**PROJET DE CENTRALE PHOTOVOLTAÏQUE AU SOL D'INJOUX-GENISSIAT**

**RETOUR AVIS MRAE DU 20 JANVIER 2023**

Etude n° A2185-R230228- EIE – retour avis MRAE

Figure 1 – Photomontage en vue filaire depuis le lieu-dit de la Tuilière située à 500 m du projet, en aval (projet en orange, relief en violet).

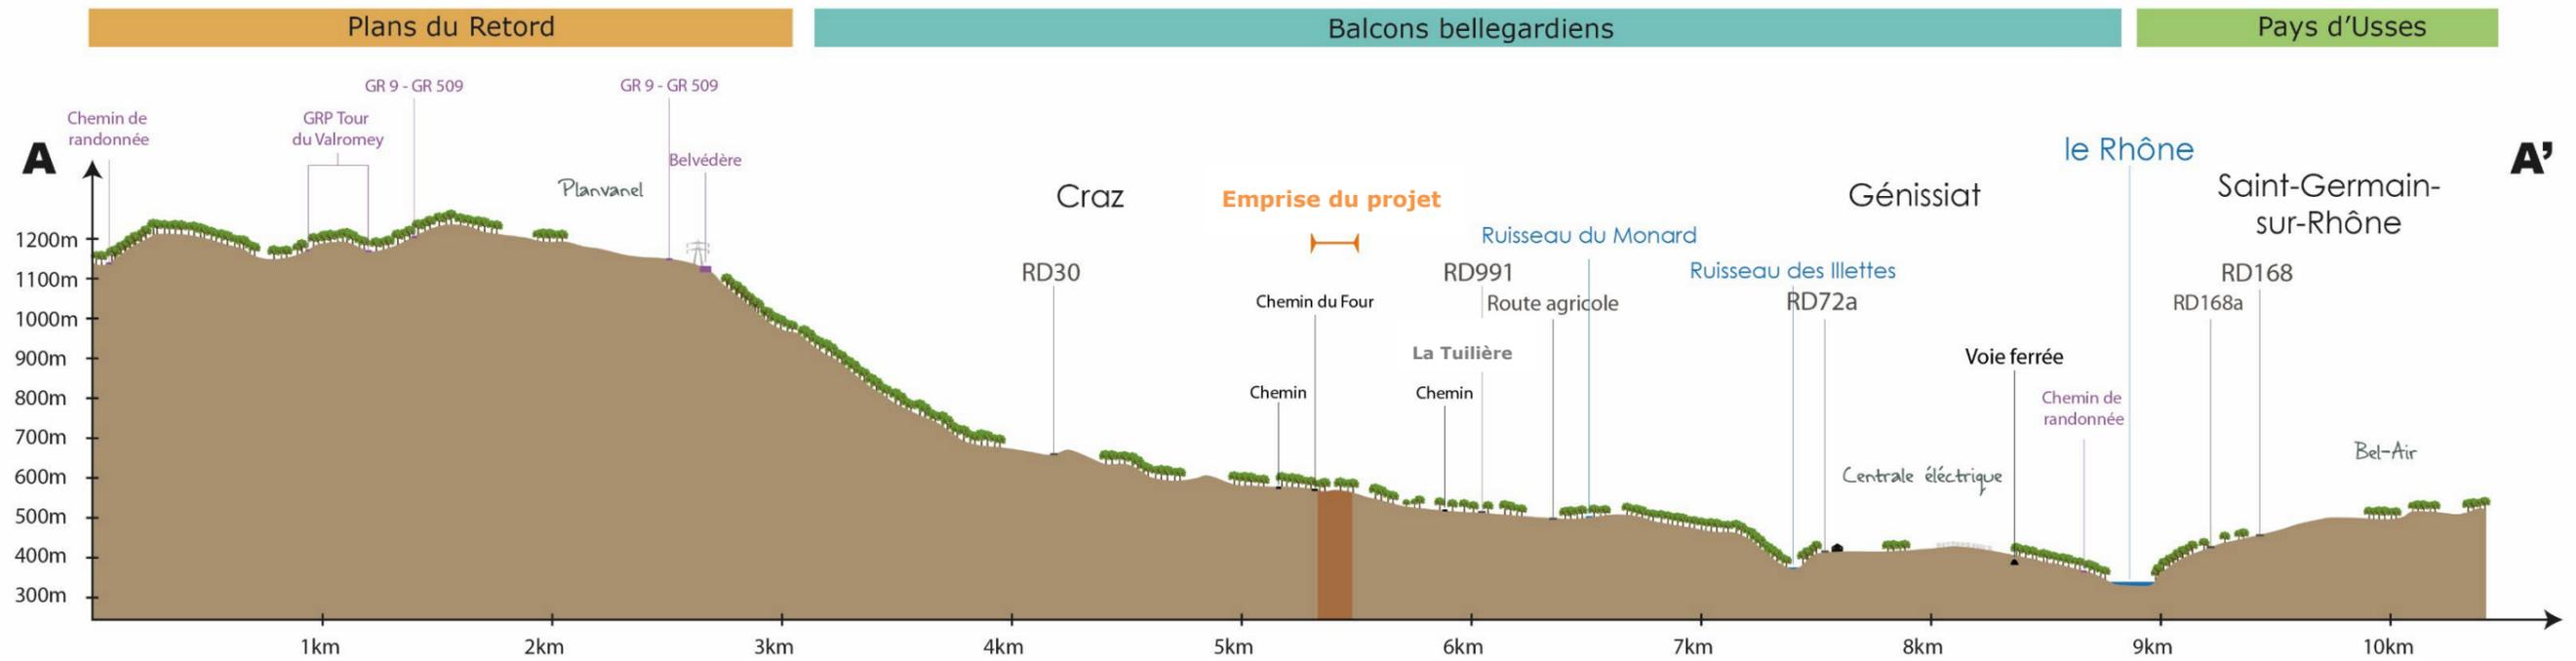
**Avis de la MRAE** : L'Autorité environnementale recommande de présenter davantage de photomontages afin de permettre l'appréhension des impacts paysagers du projet, notamment au regard des habitations présentes à 500 m.

**Réponse** : Afin d'évaluer les incidences potentielles du projet au regard de la proximité des habitations situées à 500m à l'est du projet, un photomontage a été réalisé depuis le lieu-dit de la Tuilière au niveau de l'intersection de la RD991 et du Chemin du Four (voie d'accès au projet). Etant donné l'absence de visibilité depuis ce point de vue (trame bocagère et relief limitant strictement les perspectives), une vue filaire a été réalisée (Figure 1). Une coupe habillée (Figure 2) vient également illustrée cette absence de visibilité du projet depuis le lieu-dit de la Tuilière.

**Le niveau d'incidence du projet vis-à-vis du lieu-dit de la Tuilière est donc considéré comme nul.**

Figure 3 - Emissions par moyen de production pour un kWh issues de la Base Carbone® de l'ADEME

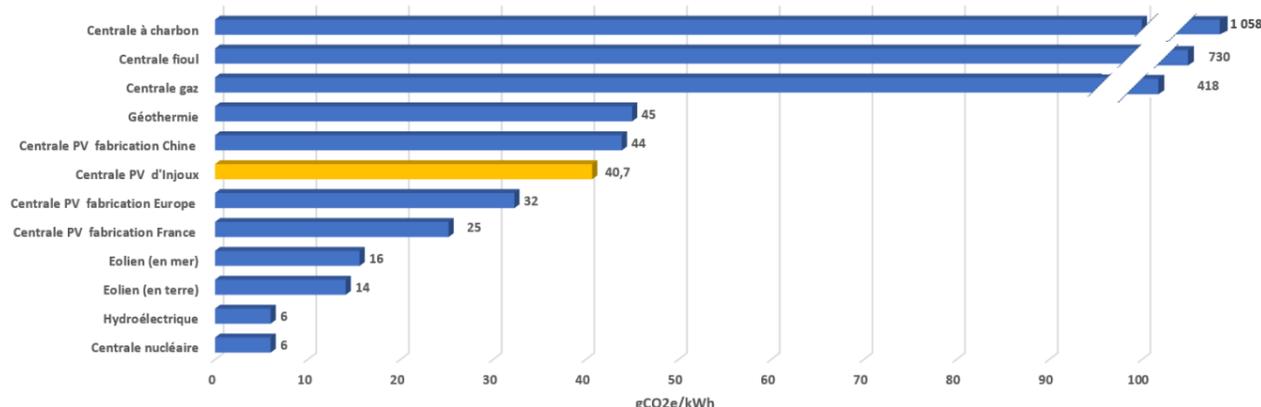
**Avis de la MRAE** : L'Autorité environnementale recommande de revoir et de compléter l'évaluation des émissions de gaz à effet de serre sur l'ensemble du cycle de vie du parc photovoltaïque au sol, en établissant un bilan carbone complet et en appliquant la démarche Éviter – Réduire – Compenser (ERC) à ces émissions.

En considérant les émissions de la dette carbone divisées par la production totale, le facteur d'émission du kWh produit par la centrale serait de 40,7 gCO<sub>2</sub>e/kWh.

Ce facteur d'émission est comparable à ceux des différents modes de productions utilisés dans le monde. Ainsi, le graphique ci-après compare les facteurs d'émission par type de production électrique, issus du rapport AR5 du GIEC, avec celui de la centrale d'Injoux. Il montre bien un gain de CO<sub>2</sub>e conséquent par rapport aux systèmes de productions d'énergie carboné. (cf. Figure ci-dessous).
